Respostas ao pedido de esclarecimento

EDITAL 013/2020

GUARDA-CORPOS E CORRIMÃOS

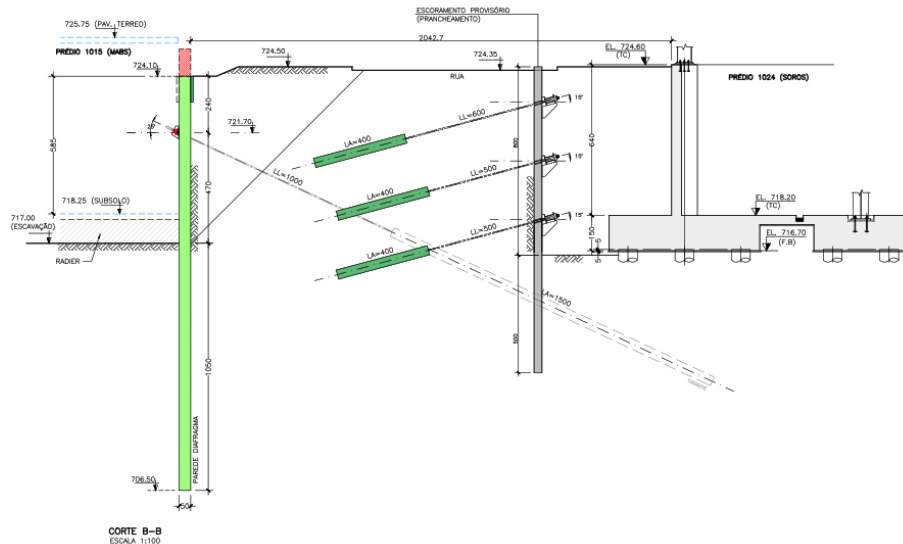
Entretanto, a planilha orçamentária (ANEXO III.2 - PLANILHAS QUANTITATIVAS - EDITAL 013.2020, item 11) deste processo, menciona os guarda-corpos e corrimãos em aço galvanizado, diferentemente do memorial.

GUARDA-CORPO EM TUBO DE AÇO GALVANIZADO COM FECHAMENTO EM CHAPA DE AÇO PERFURADA, CONFORME DETALHADO EM PROJETO

CORRIMÃO EM TUBO DE AÇO GALVANIZADO POLIDO DIÂMETRO 1 1/2" - PARA ESCADAS

Devemos considerar no orçamento conforme a planilha orçamentária?

RESPOSTA: considerar nos itens do orçamento os Guarda corpos conforme descrito no memorial, porem precificar nesses itens da planilha.

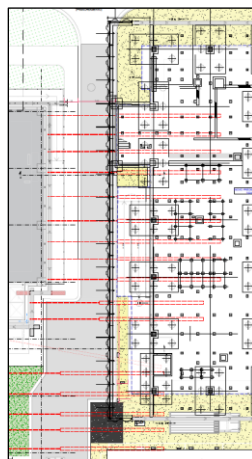
Não identificamos detalhe do pipe rack relacionado no memorial, solicitamos mais informações para orçamento.

RESPOSTA: o pipe rack deve interligar no existente com as mesmas características. seguir conforme

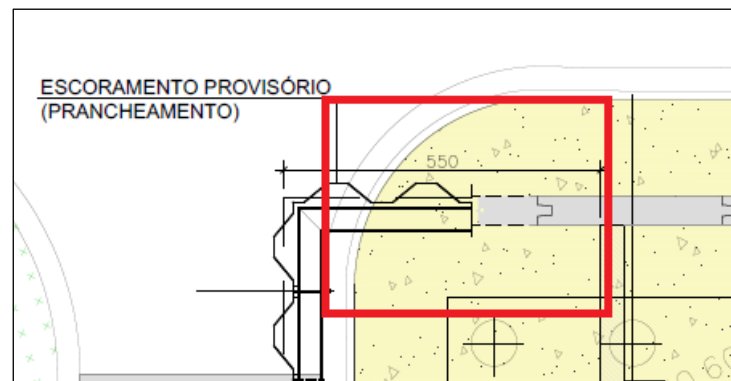
Solicitamos o envio dos relatórios de sondagens com informações hidrológicas.

REPOSTA: Segue em anexo relatório de sondagem com informações geotécnicas e nível de água informado, porem as sondagens fazem parte do escopo da contratada, para aferição das informações “hidrogeológicas”.
